**Avis délibéré de la mission régionale d'autorité  
environnementale sur le projet de centrale photovoltaïque  
au sol par la société Boralex sur la commune de  
Coucouron (07)**

**Avis n° 2021-ARA-AP-1297**

**Avis délibéré le 11 mars 2022**

Figure 2: plan du projet (source : étude d'impact)

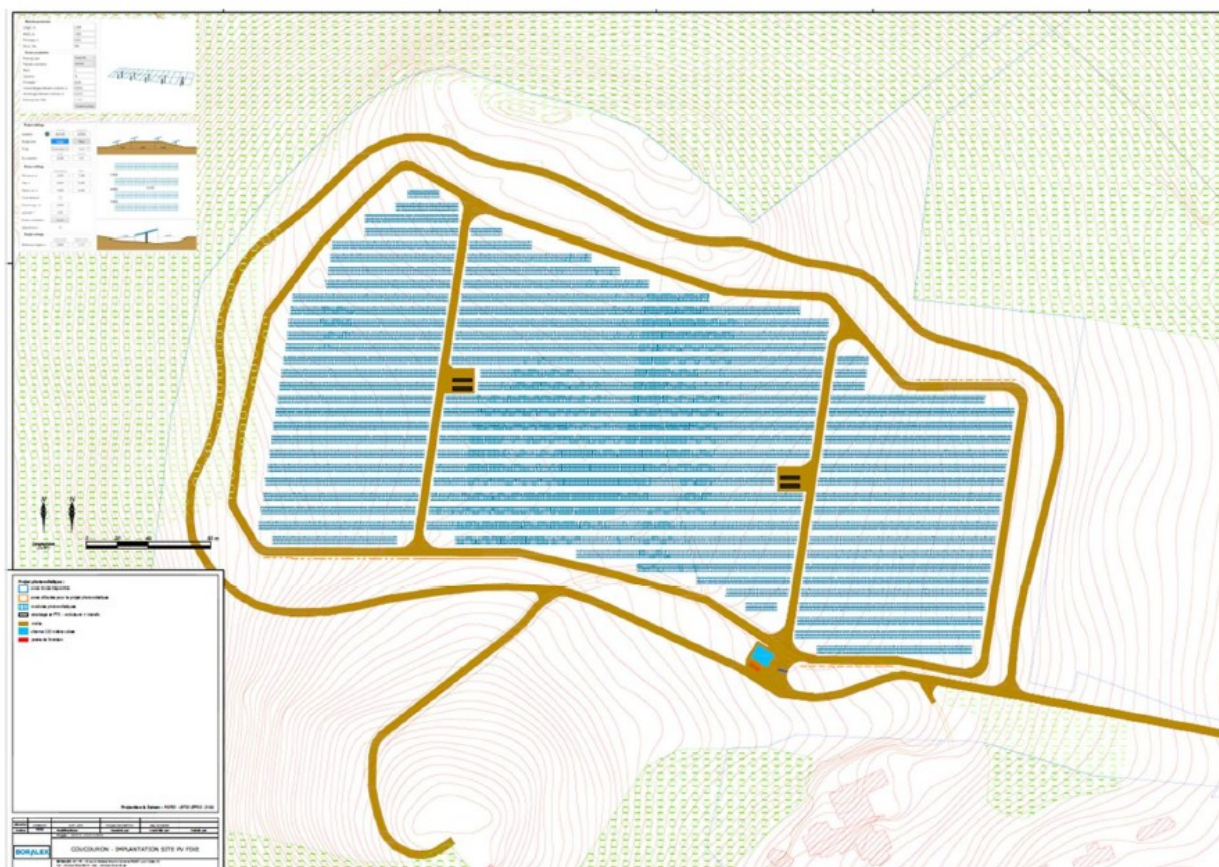
Le tracé de raccordement du parc photovoltaïque figure sur un plan<sup>10</sup> mais il est précisé qu'il ne s'agit que d'une hypothèse. Le dossier indique que le raccordement sera enterré sur toute la longueur de son tracé et suivra les chemins et routes existants. Ce raccordement fait partie intégrante du projet, au sens du code de l'environnement, même s'il sera réalisé par un autre maître d'ouvrage (Enedis dans ce cas) voire dans un autre calendrier (cf. le III de l'article L. 122-1-1 du code de l'environnement). Ses caractéristiques et ses incidences doivent donc être présentées et évaluées, ce qui n'est pas le cas dans le dossier fourni et devrait l'être dès ce stade, d'autant plus qu'aucune autre autorisation ne pourrait s'avérer nécessaire.

**L'Autorité environnementale recommande de préciser les caractéristiques du raccordement du parc au réseau électrique, d'évaluer ses incidences et de présenter les mesures prises pour les éviter, les réduire et si besoin les compenser.**
